Mission Etude Solaire FNH

voici mes notes en PJ sur la lecture du rapport FNH.

J'aurais besoin d'un ou deux volontaires pour lire et analyser l'étude de la FNH sur le Solaire :

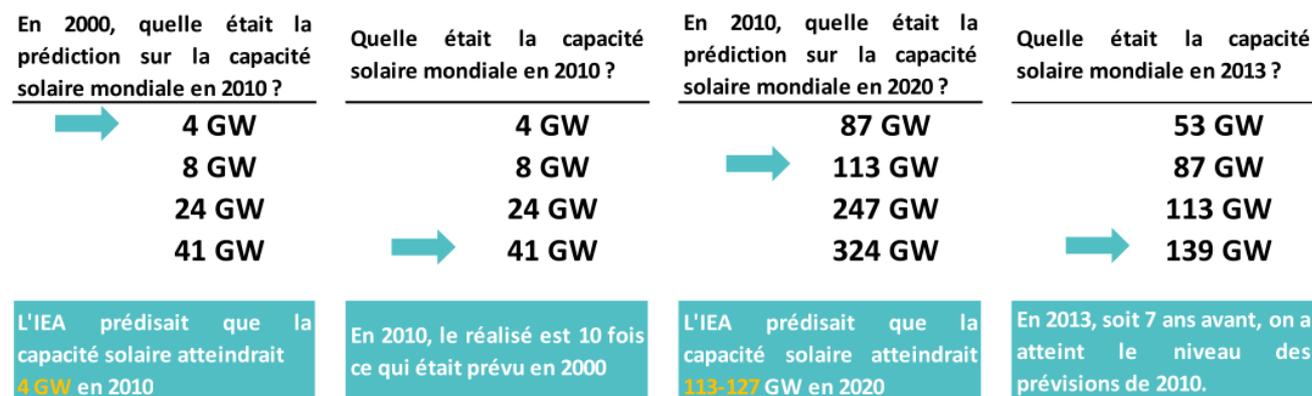
Le **Shift Project** est cité dans l'étude p41 sur la flexibilité de la consommation électrique avec des chauffe-eaux. S'agirait-il des travaux d'**Alexandre** ?

J'enverrai mes notes à Camille qui fera le retour comme indiqué plus haut mais pour moi qui ai toujours été plutôt un septique du photovoltaïque je dois dire que l'étude semble assez solide et que ses résultats sont impressionnants. *Pour info une petite slide (ça vient d'une présentation de mon oncle qui bosse dans la finance)*
